Projet éolien de la commune de Cernay (86)

— Enjeux environnementaux et patrimoniaux

Carte 93 : enjeux patrimoniaux et environnementaux (source Energiter)

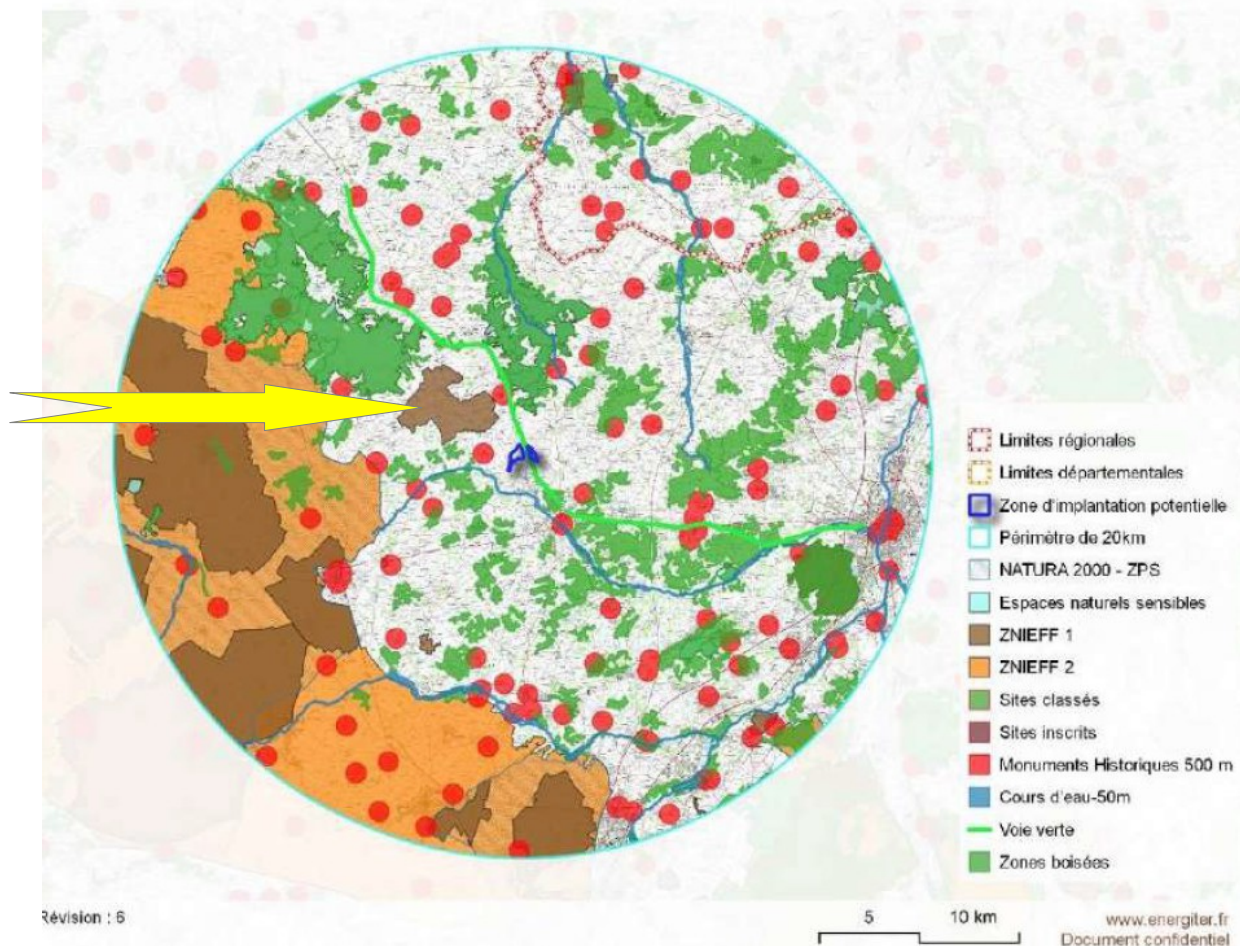
CERA environnement a donc omis cette ZNIEFF alors que personne ne pouvait ignorer l'existence de cette ZNIEFF puisqu'on constate que cette ZNIEFF est présente sur la carte page 308/616 (sans toutefois la mentionner):

La ZNIEFF de type 1 Plaine de Doussay est identifiée (en marron) sur la carte. Toutefois, malgré cette contrainte identifiée cartographiquement, aucune mention n'est jamais faite dans l'étude d'impact.
